### **Planfeststellungsverfahren für die Erweiterung der Kraftwerksreststoffdeponie Inden II**

- **Stellungnahme des Geologischen Dienstes vom 20.07.2021 (32.320/2732/2021)**
- **Berücksichtigung der Erdbebengefährdung und Zuordnung der Bedeutungskategorie**

Standstabilitätsberechnung Oberflächenabdichtung 1:4; Lf Erdbeben

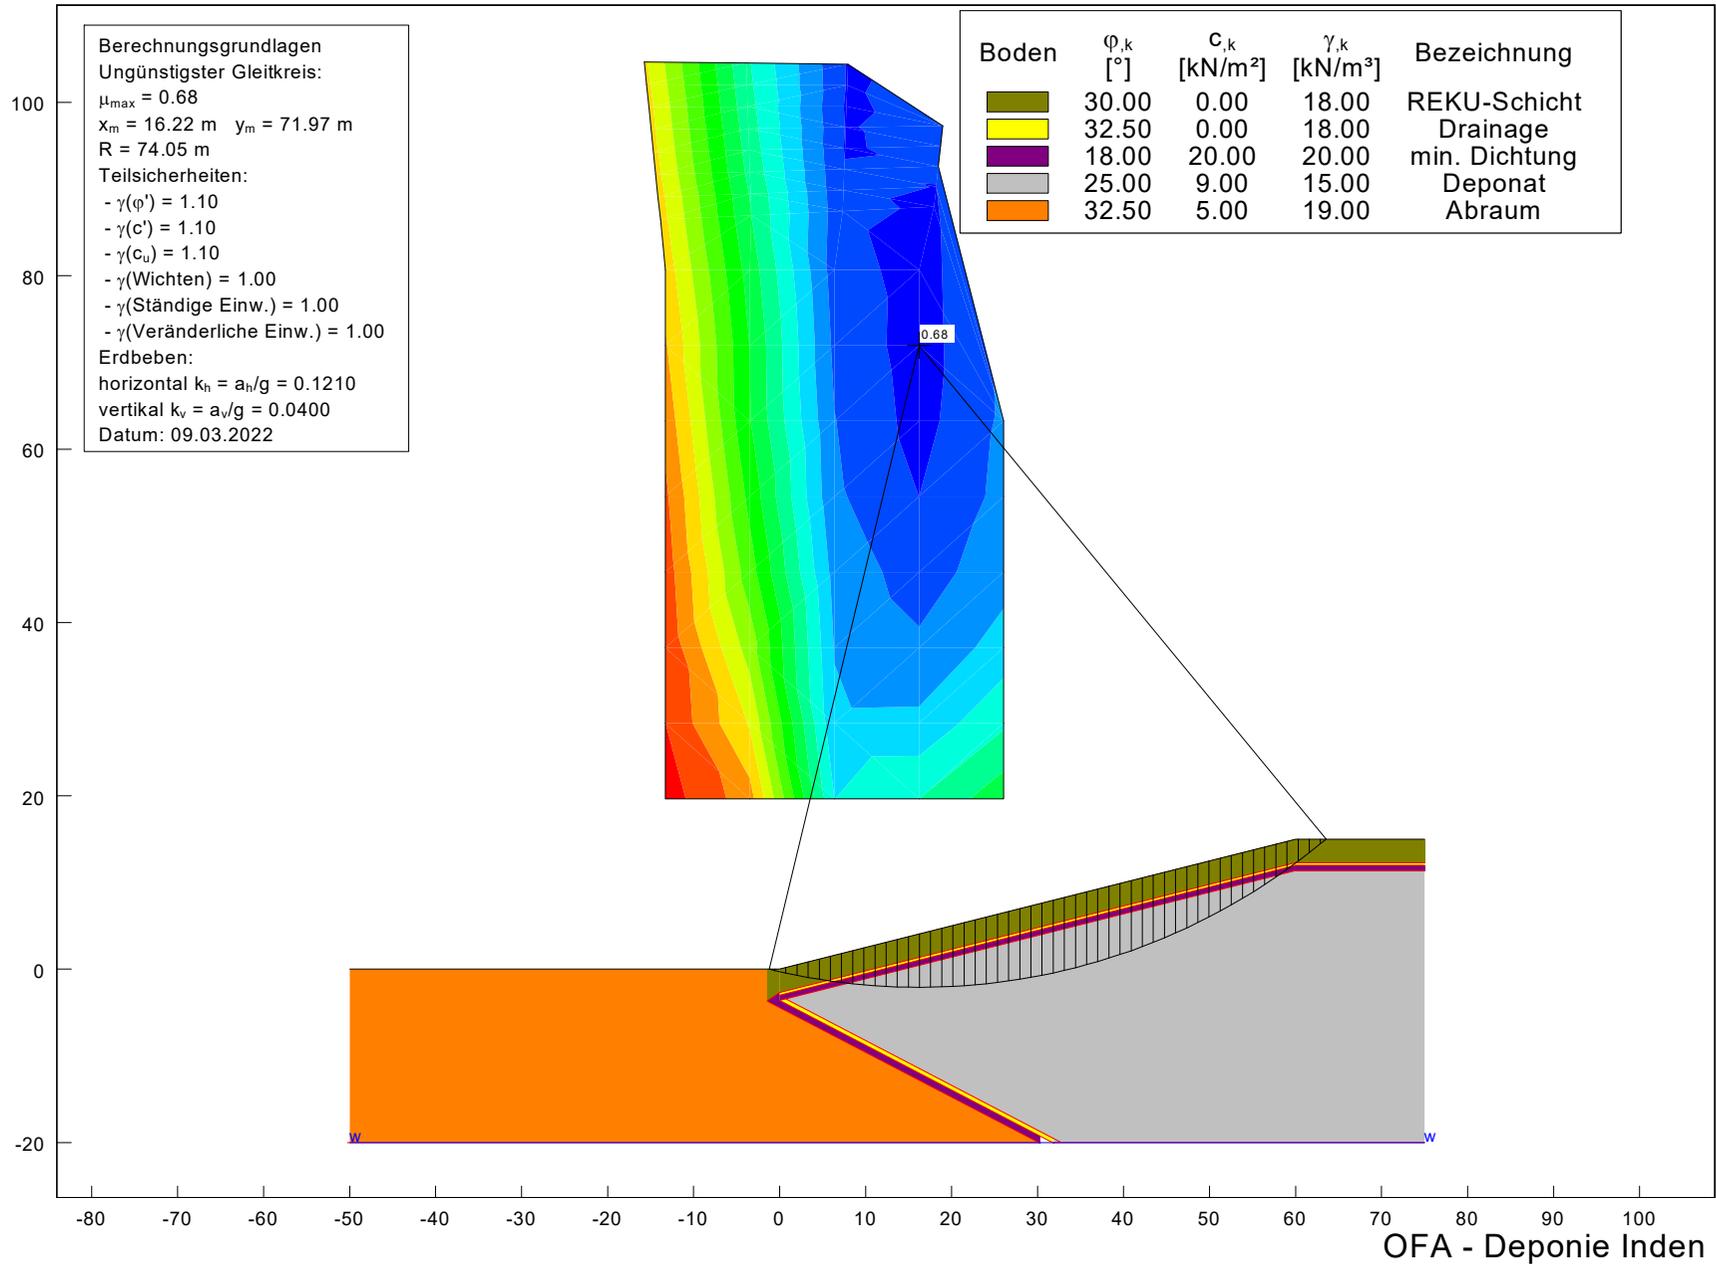
In der o.g. Stellungnahme des Geologischen Dienstes wurde empfohlen, im Rahmen der Ermittlung der Erdbebenbeanspruchung den Deponiestandort der Bedeutungskategorie III zuzuordnen. Das Geotechnische Büro hat entsprechend dieses Hinweises Vergleichsberechnungen mit Ansatz der Bedeutungsbeiwerte der Kategorie III wie folgt durchgeführt:

Die charakteristischen Bodenkennwerte wurden entsprechend Tabelle 3 des Gutachtens vom 07.12.2020 angesetzt. Die Ergebnisse der durchgeführten ergänzenden Standsicherheitsberechnungen für den Lastfall Erdbeben unter Berücksichtigung der Bedeutungskategorie III sind in der folgenden Tabelle zusammengefasst.

Mit den berechneten Ausnutzungsgraden wird für die betrachteten Böschungssysteme und das Oberflächenabdichtungssystem auch für den Lastfall Erdbeben unter Berücksichtigung der Bedeutungskategorie III der Nachweis der erforderlichen Sicherheit  $\mu \leq 1,0$  erbracht.
